## 改善箇所説明図

基準不適合箇所（運転席または助手席エアバッグ内のインフレーター）

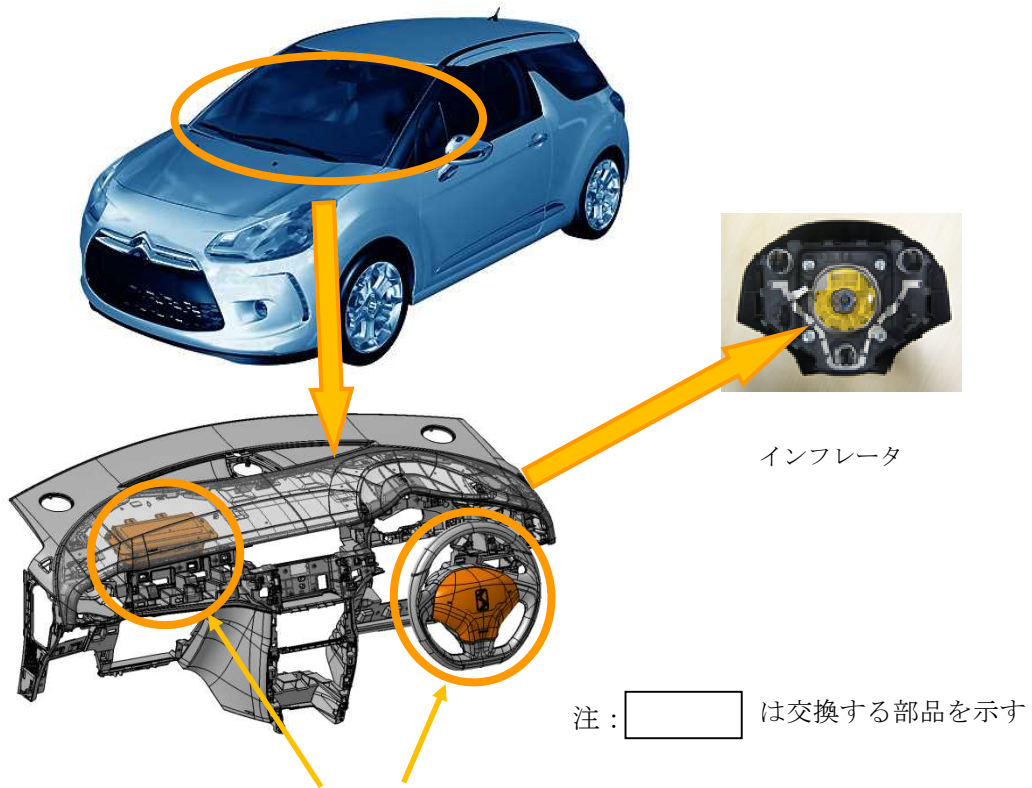
運転席用または助手席用のエアバッグのインフレーター（膨張装置）において、ガス発生剤の吸湿防止が不適切であった場合、高い湿度の環境下で温度変化を繰り返すと、ガス発生剤が劣化することがある。そのため、エアバッグ展開時にインフレーター容器が破損するおそれがある。

車両により搭載しているエアバッグのインフレータの種類が異なるため、仕様に応じて以下の改善措置を行う。

- ①運転席用エアバッグユニットを対策品と交換する。
- ②運転席用と助手席用のエアバッグユニットを対策品と交換する。

運転席ドアストライカー取り付けボルトの1つに黒ペイントを塗る。
